Märkused 17.06.2024

Tellija: Luige Ärikeskus OÜ		Joonis: Asendiplaan	Joonis Nr AS_4-01	Mõõtkava 1:500/-	Leht 1/1
Staadium	Tööprojekt	Töö nimetus: Sidekanalisatsiooni projekteerimine	Muudatus		Kuupäev
Koostas	J. Raud				
Kontrollis					
		Address: Viljandi mnt 162, Kesa tn 1, Kesa tn, Luige alevik, Kiili vald, Harju maakond	 Salve 2a Tallinn 11612 Tel: (+372) 6 701 066 www.eservice.ee Elektritööde reg.Nr.: EL10360030-0001		
Töö Nr	22_1284-5				
Kuupäev	04.12.2023	22_1284-5_TP_AS-4-01_ASEND_231204_JR

Töö nimetus: Viljandi mnt 162, Kesa tänava sidekanalisatsioon

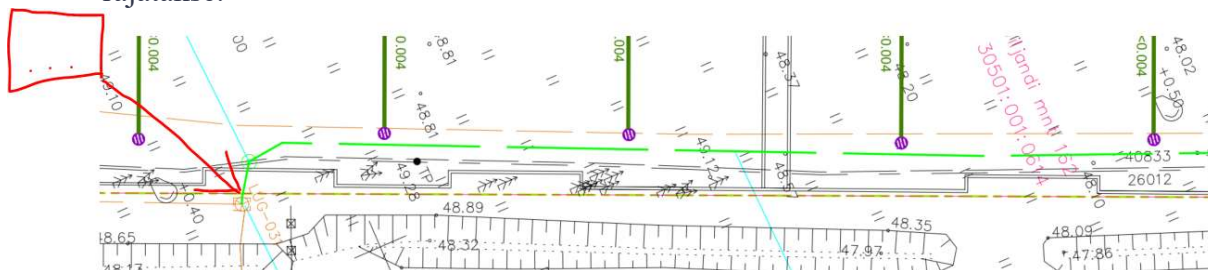
- Palume projekti koostamisel juhinduda Transpordiameti juhendist: [Nõuded tehnovõrkude teemaale paigaldamise kavandamisel](#).
- Palume esitada IKÕ plaan riigitee maaüksusele rajatava side maakaabelliini kohta. IKÕ plaan koostada vastavalt Transpordiameti juhendist: Nõuded tehnovõrkude teemaale paigaldamise kavandamisel lisa 6 toodule.

- Palume parandada joonise loetavust, hetkel kattub asendiplaanil sidega seotud info. Palume kajastada tingmärkides ning asendiplaanil katastriüksuse piiride kontuurid kooskõlas (sh värvus).

- Palume viia asendiplaanil kajastatud ning tingmärkides olevad andmed omavahel kooskõlla.
- Projekti asendiplaanil peavad olema ära näidatud tehnovõrgu kaugused iseloomulikes kohtades teekatte servast ja/või tee teljest ning teemaa piirist, avatud kaeve korral ehituskaeviku piirjooned (sh tingmärkides) ning nende kaugused teekatte servast, teemaa ja riigitee kaitsevööndi piirid.

- Asendiplaani joonistel tuua vähemalt riigitee kaitsevööndi ulatuses välja tehnovõrgu paigaldustehnoloogia (lahtine või kinnine meetod), sügavus ning kaitsetoru nõuded iga trassi lõigu kohta.

- Palume kajastada nn noolega kastis riigitee maaüksusele rajatava side maakaabelliini kohta sügavuse ning kaitsetoru tugevuse andmed vastavuses Transpordiameti juhendist: „Nõuded tehnovõrkude teemaale paigaldamise kavandamisel“ tabel 1 tooduga. Lisaks palume kajastada info, mitu side maakaabelliini riigitee maaüksusele rajatakse.

- Asendiplaanil kajastada terviklik katete taastamise osa, hetkel riigitee maaüksusel pole katete taastamist kajastatud.

- Palume selgitada, kas esitatakse kaks erinevat projekti, kuna asendiplaanil ning seletuskirjal on erinevad töö nr ning koostaja ettevõtted. Palume esitada ühesed kooskõlas andmed. Lisaks ei ole asendiplaani märkused terves ulatuses loetavad, palume korrigeerida.

- Palume kajastada asendiplaanil tingmärkides, millega on tegemist.
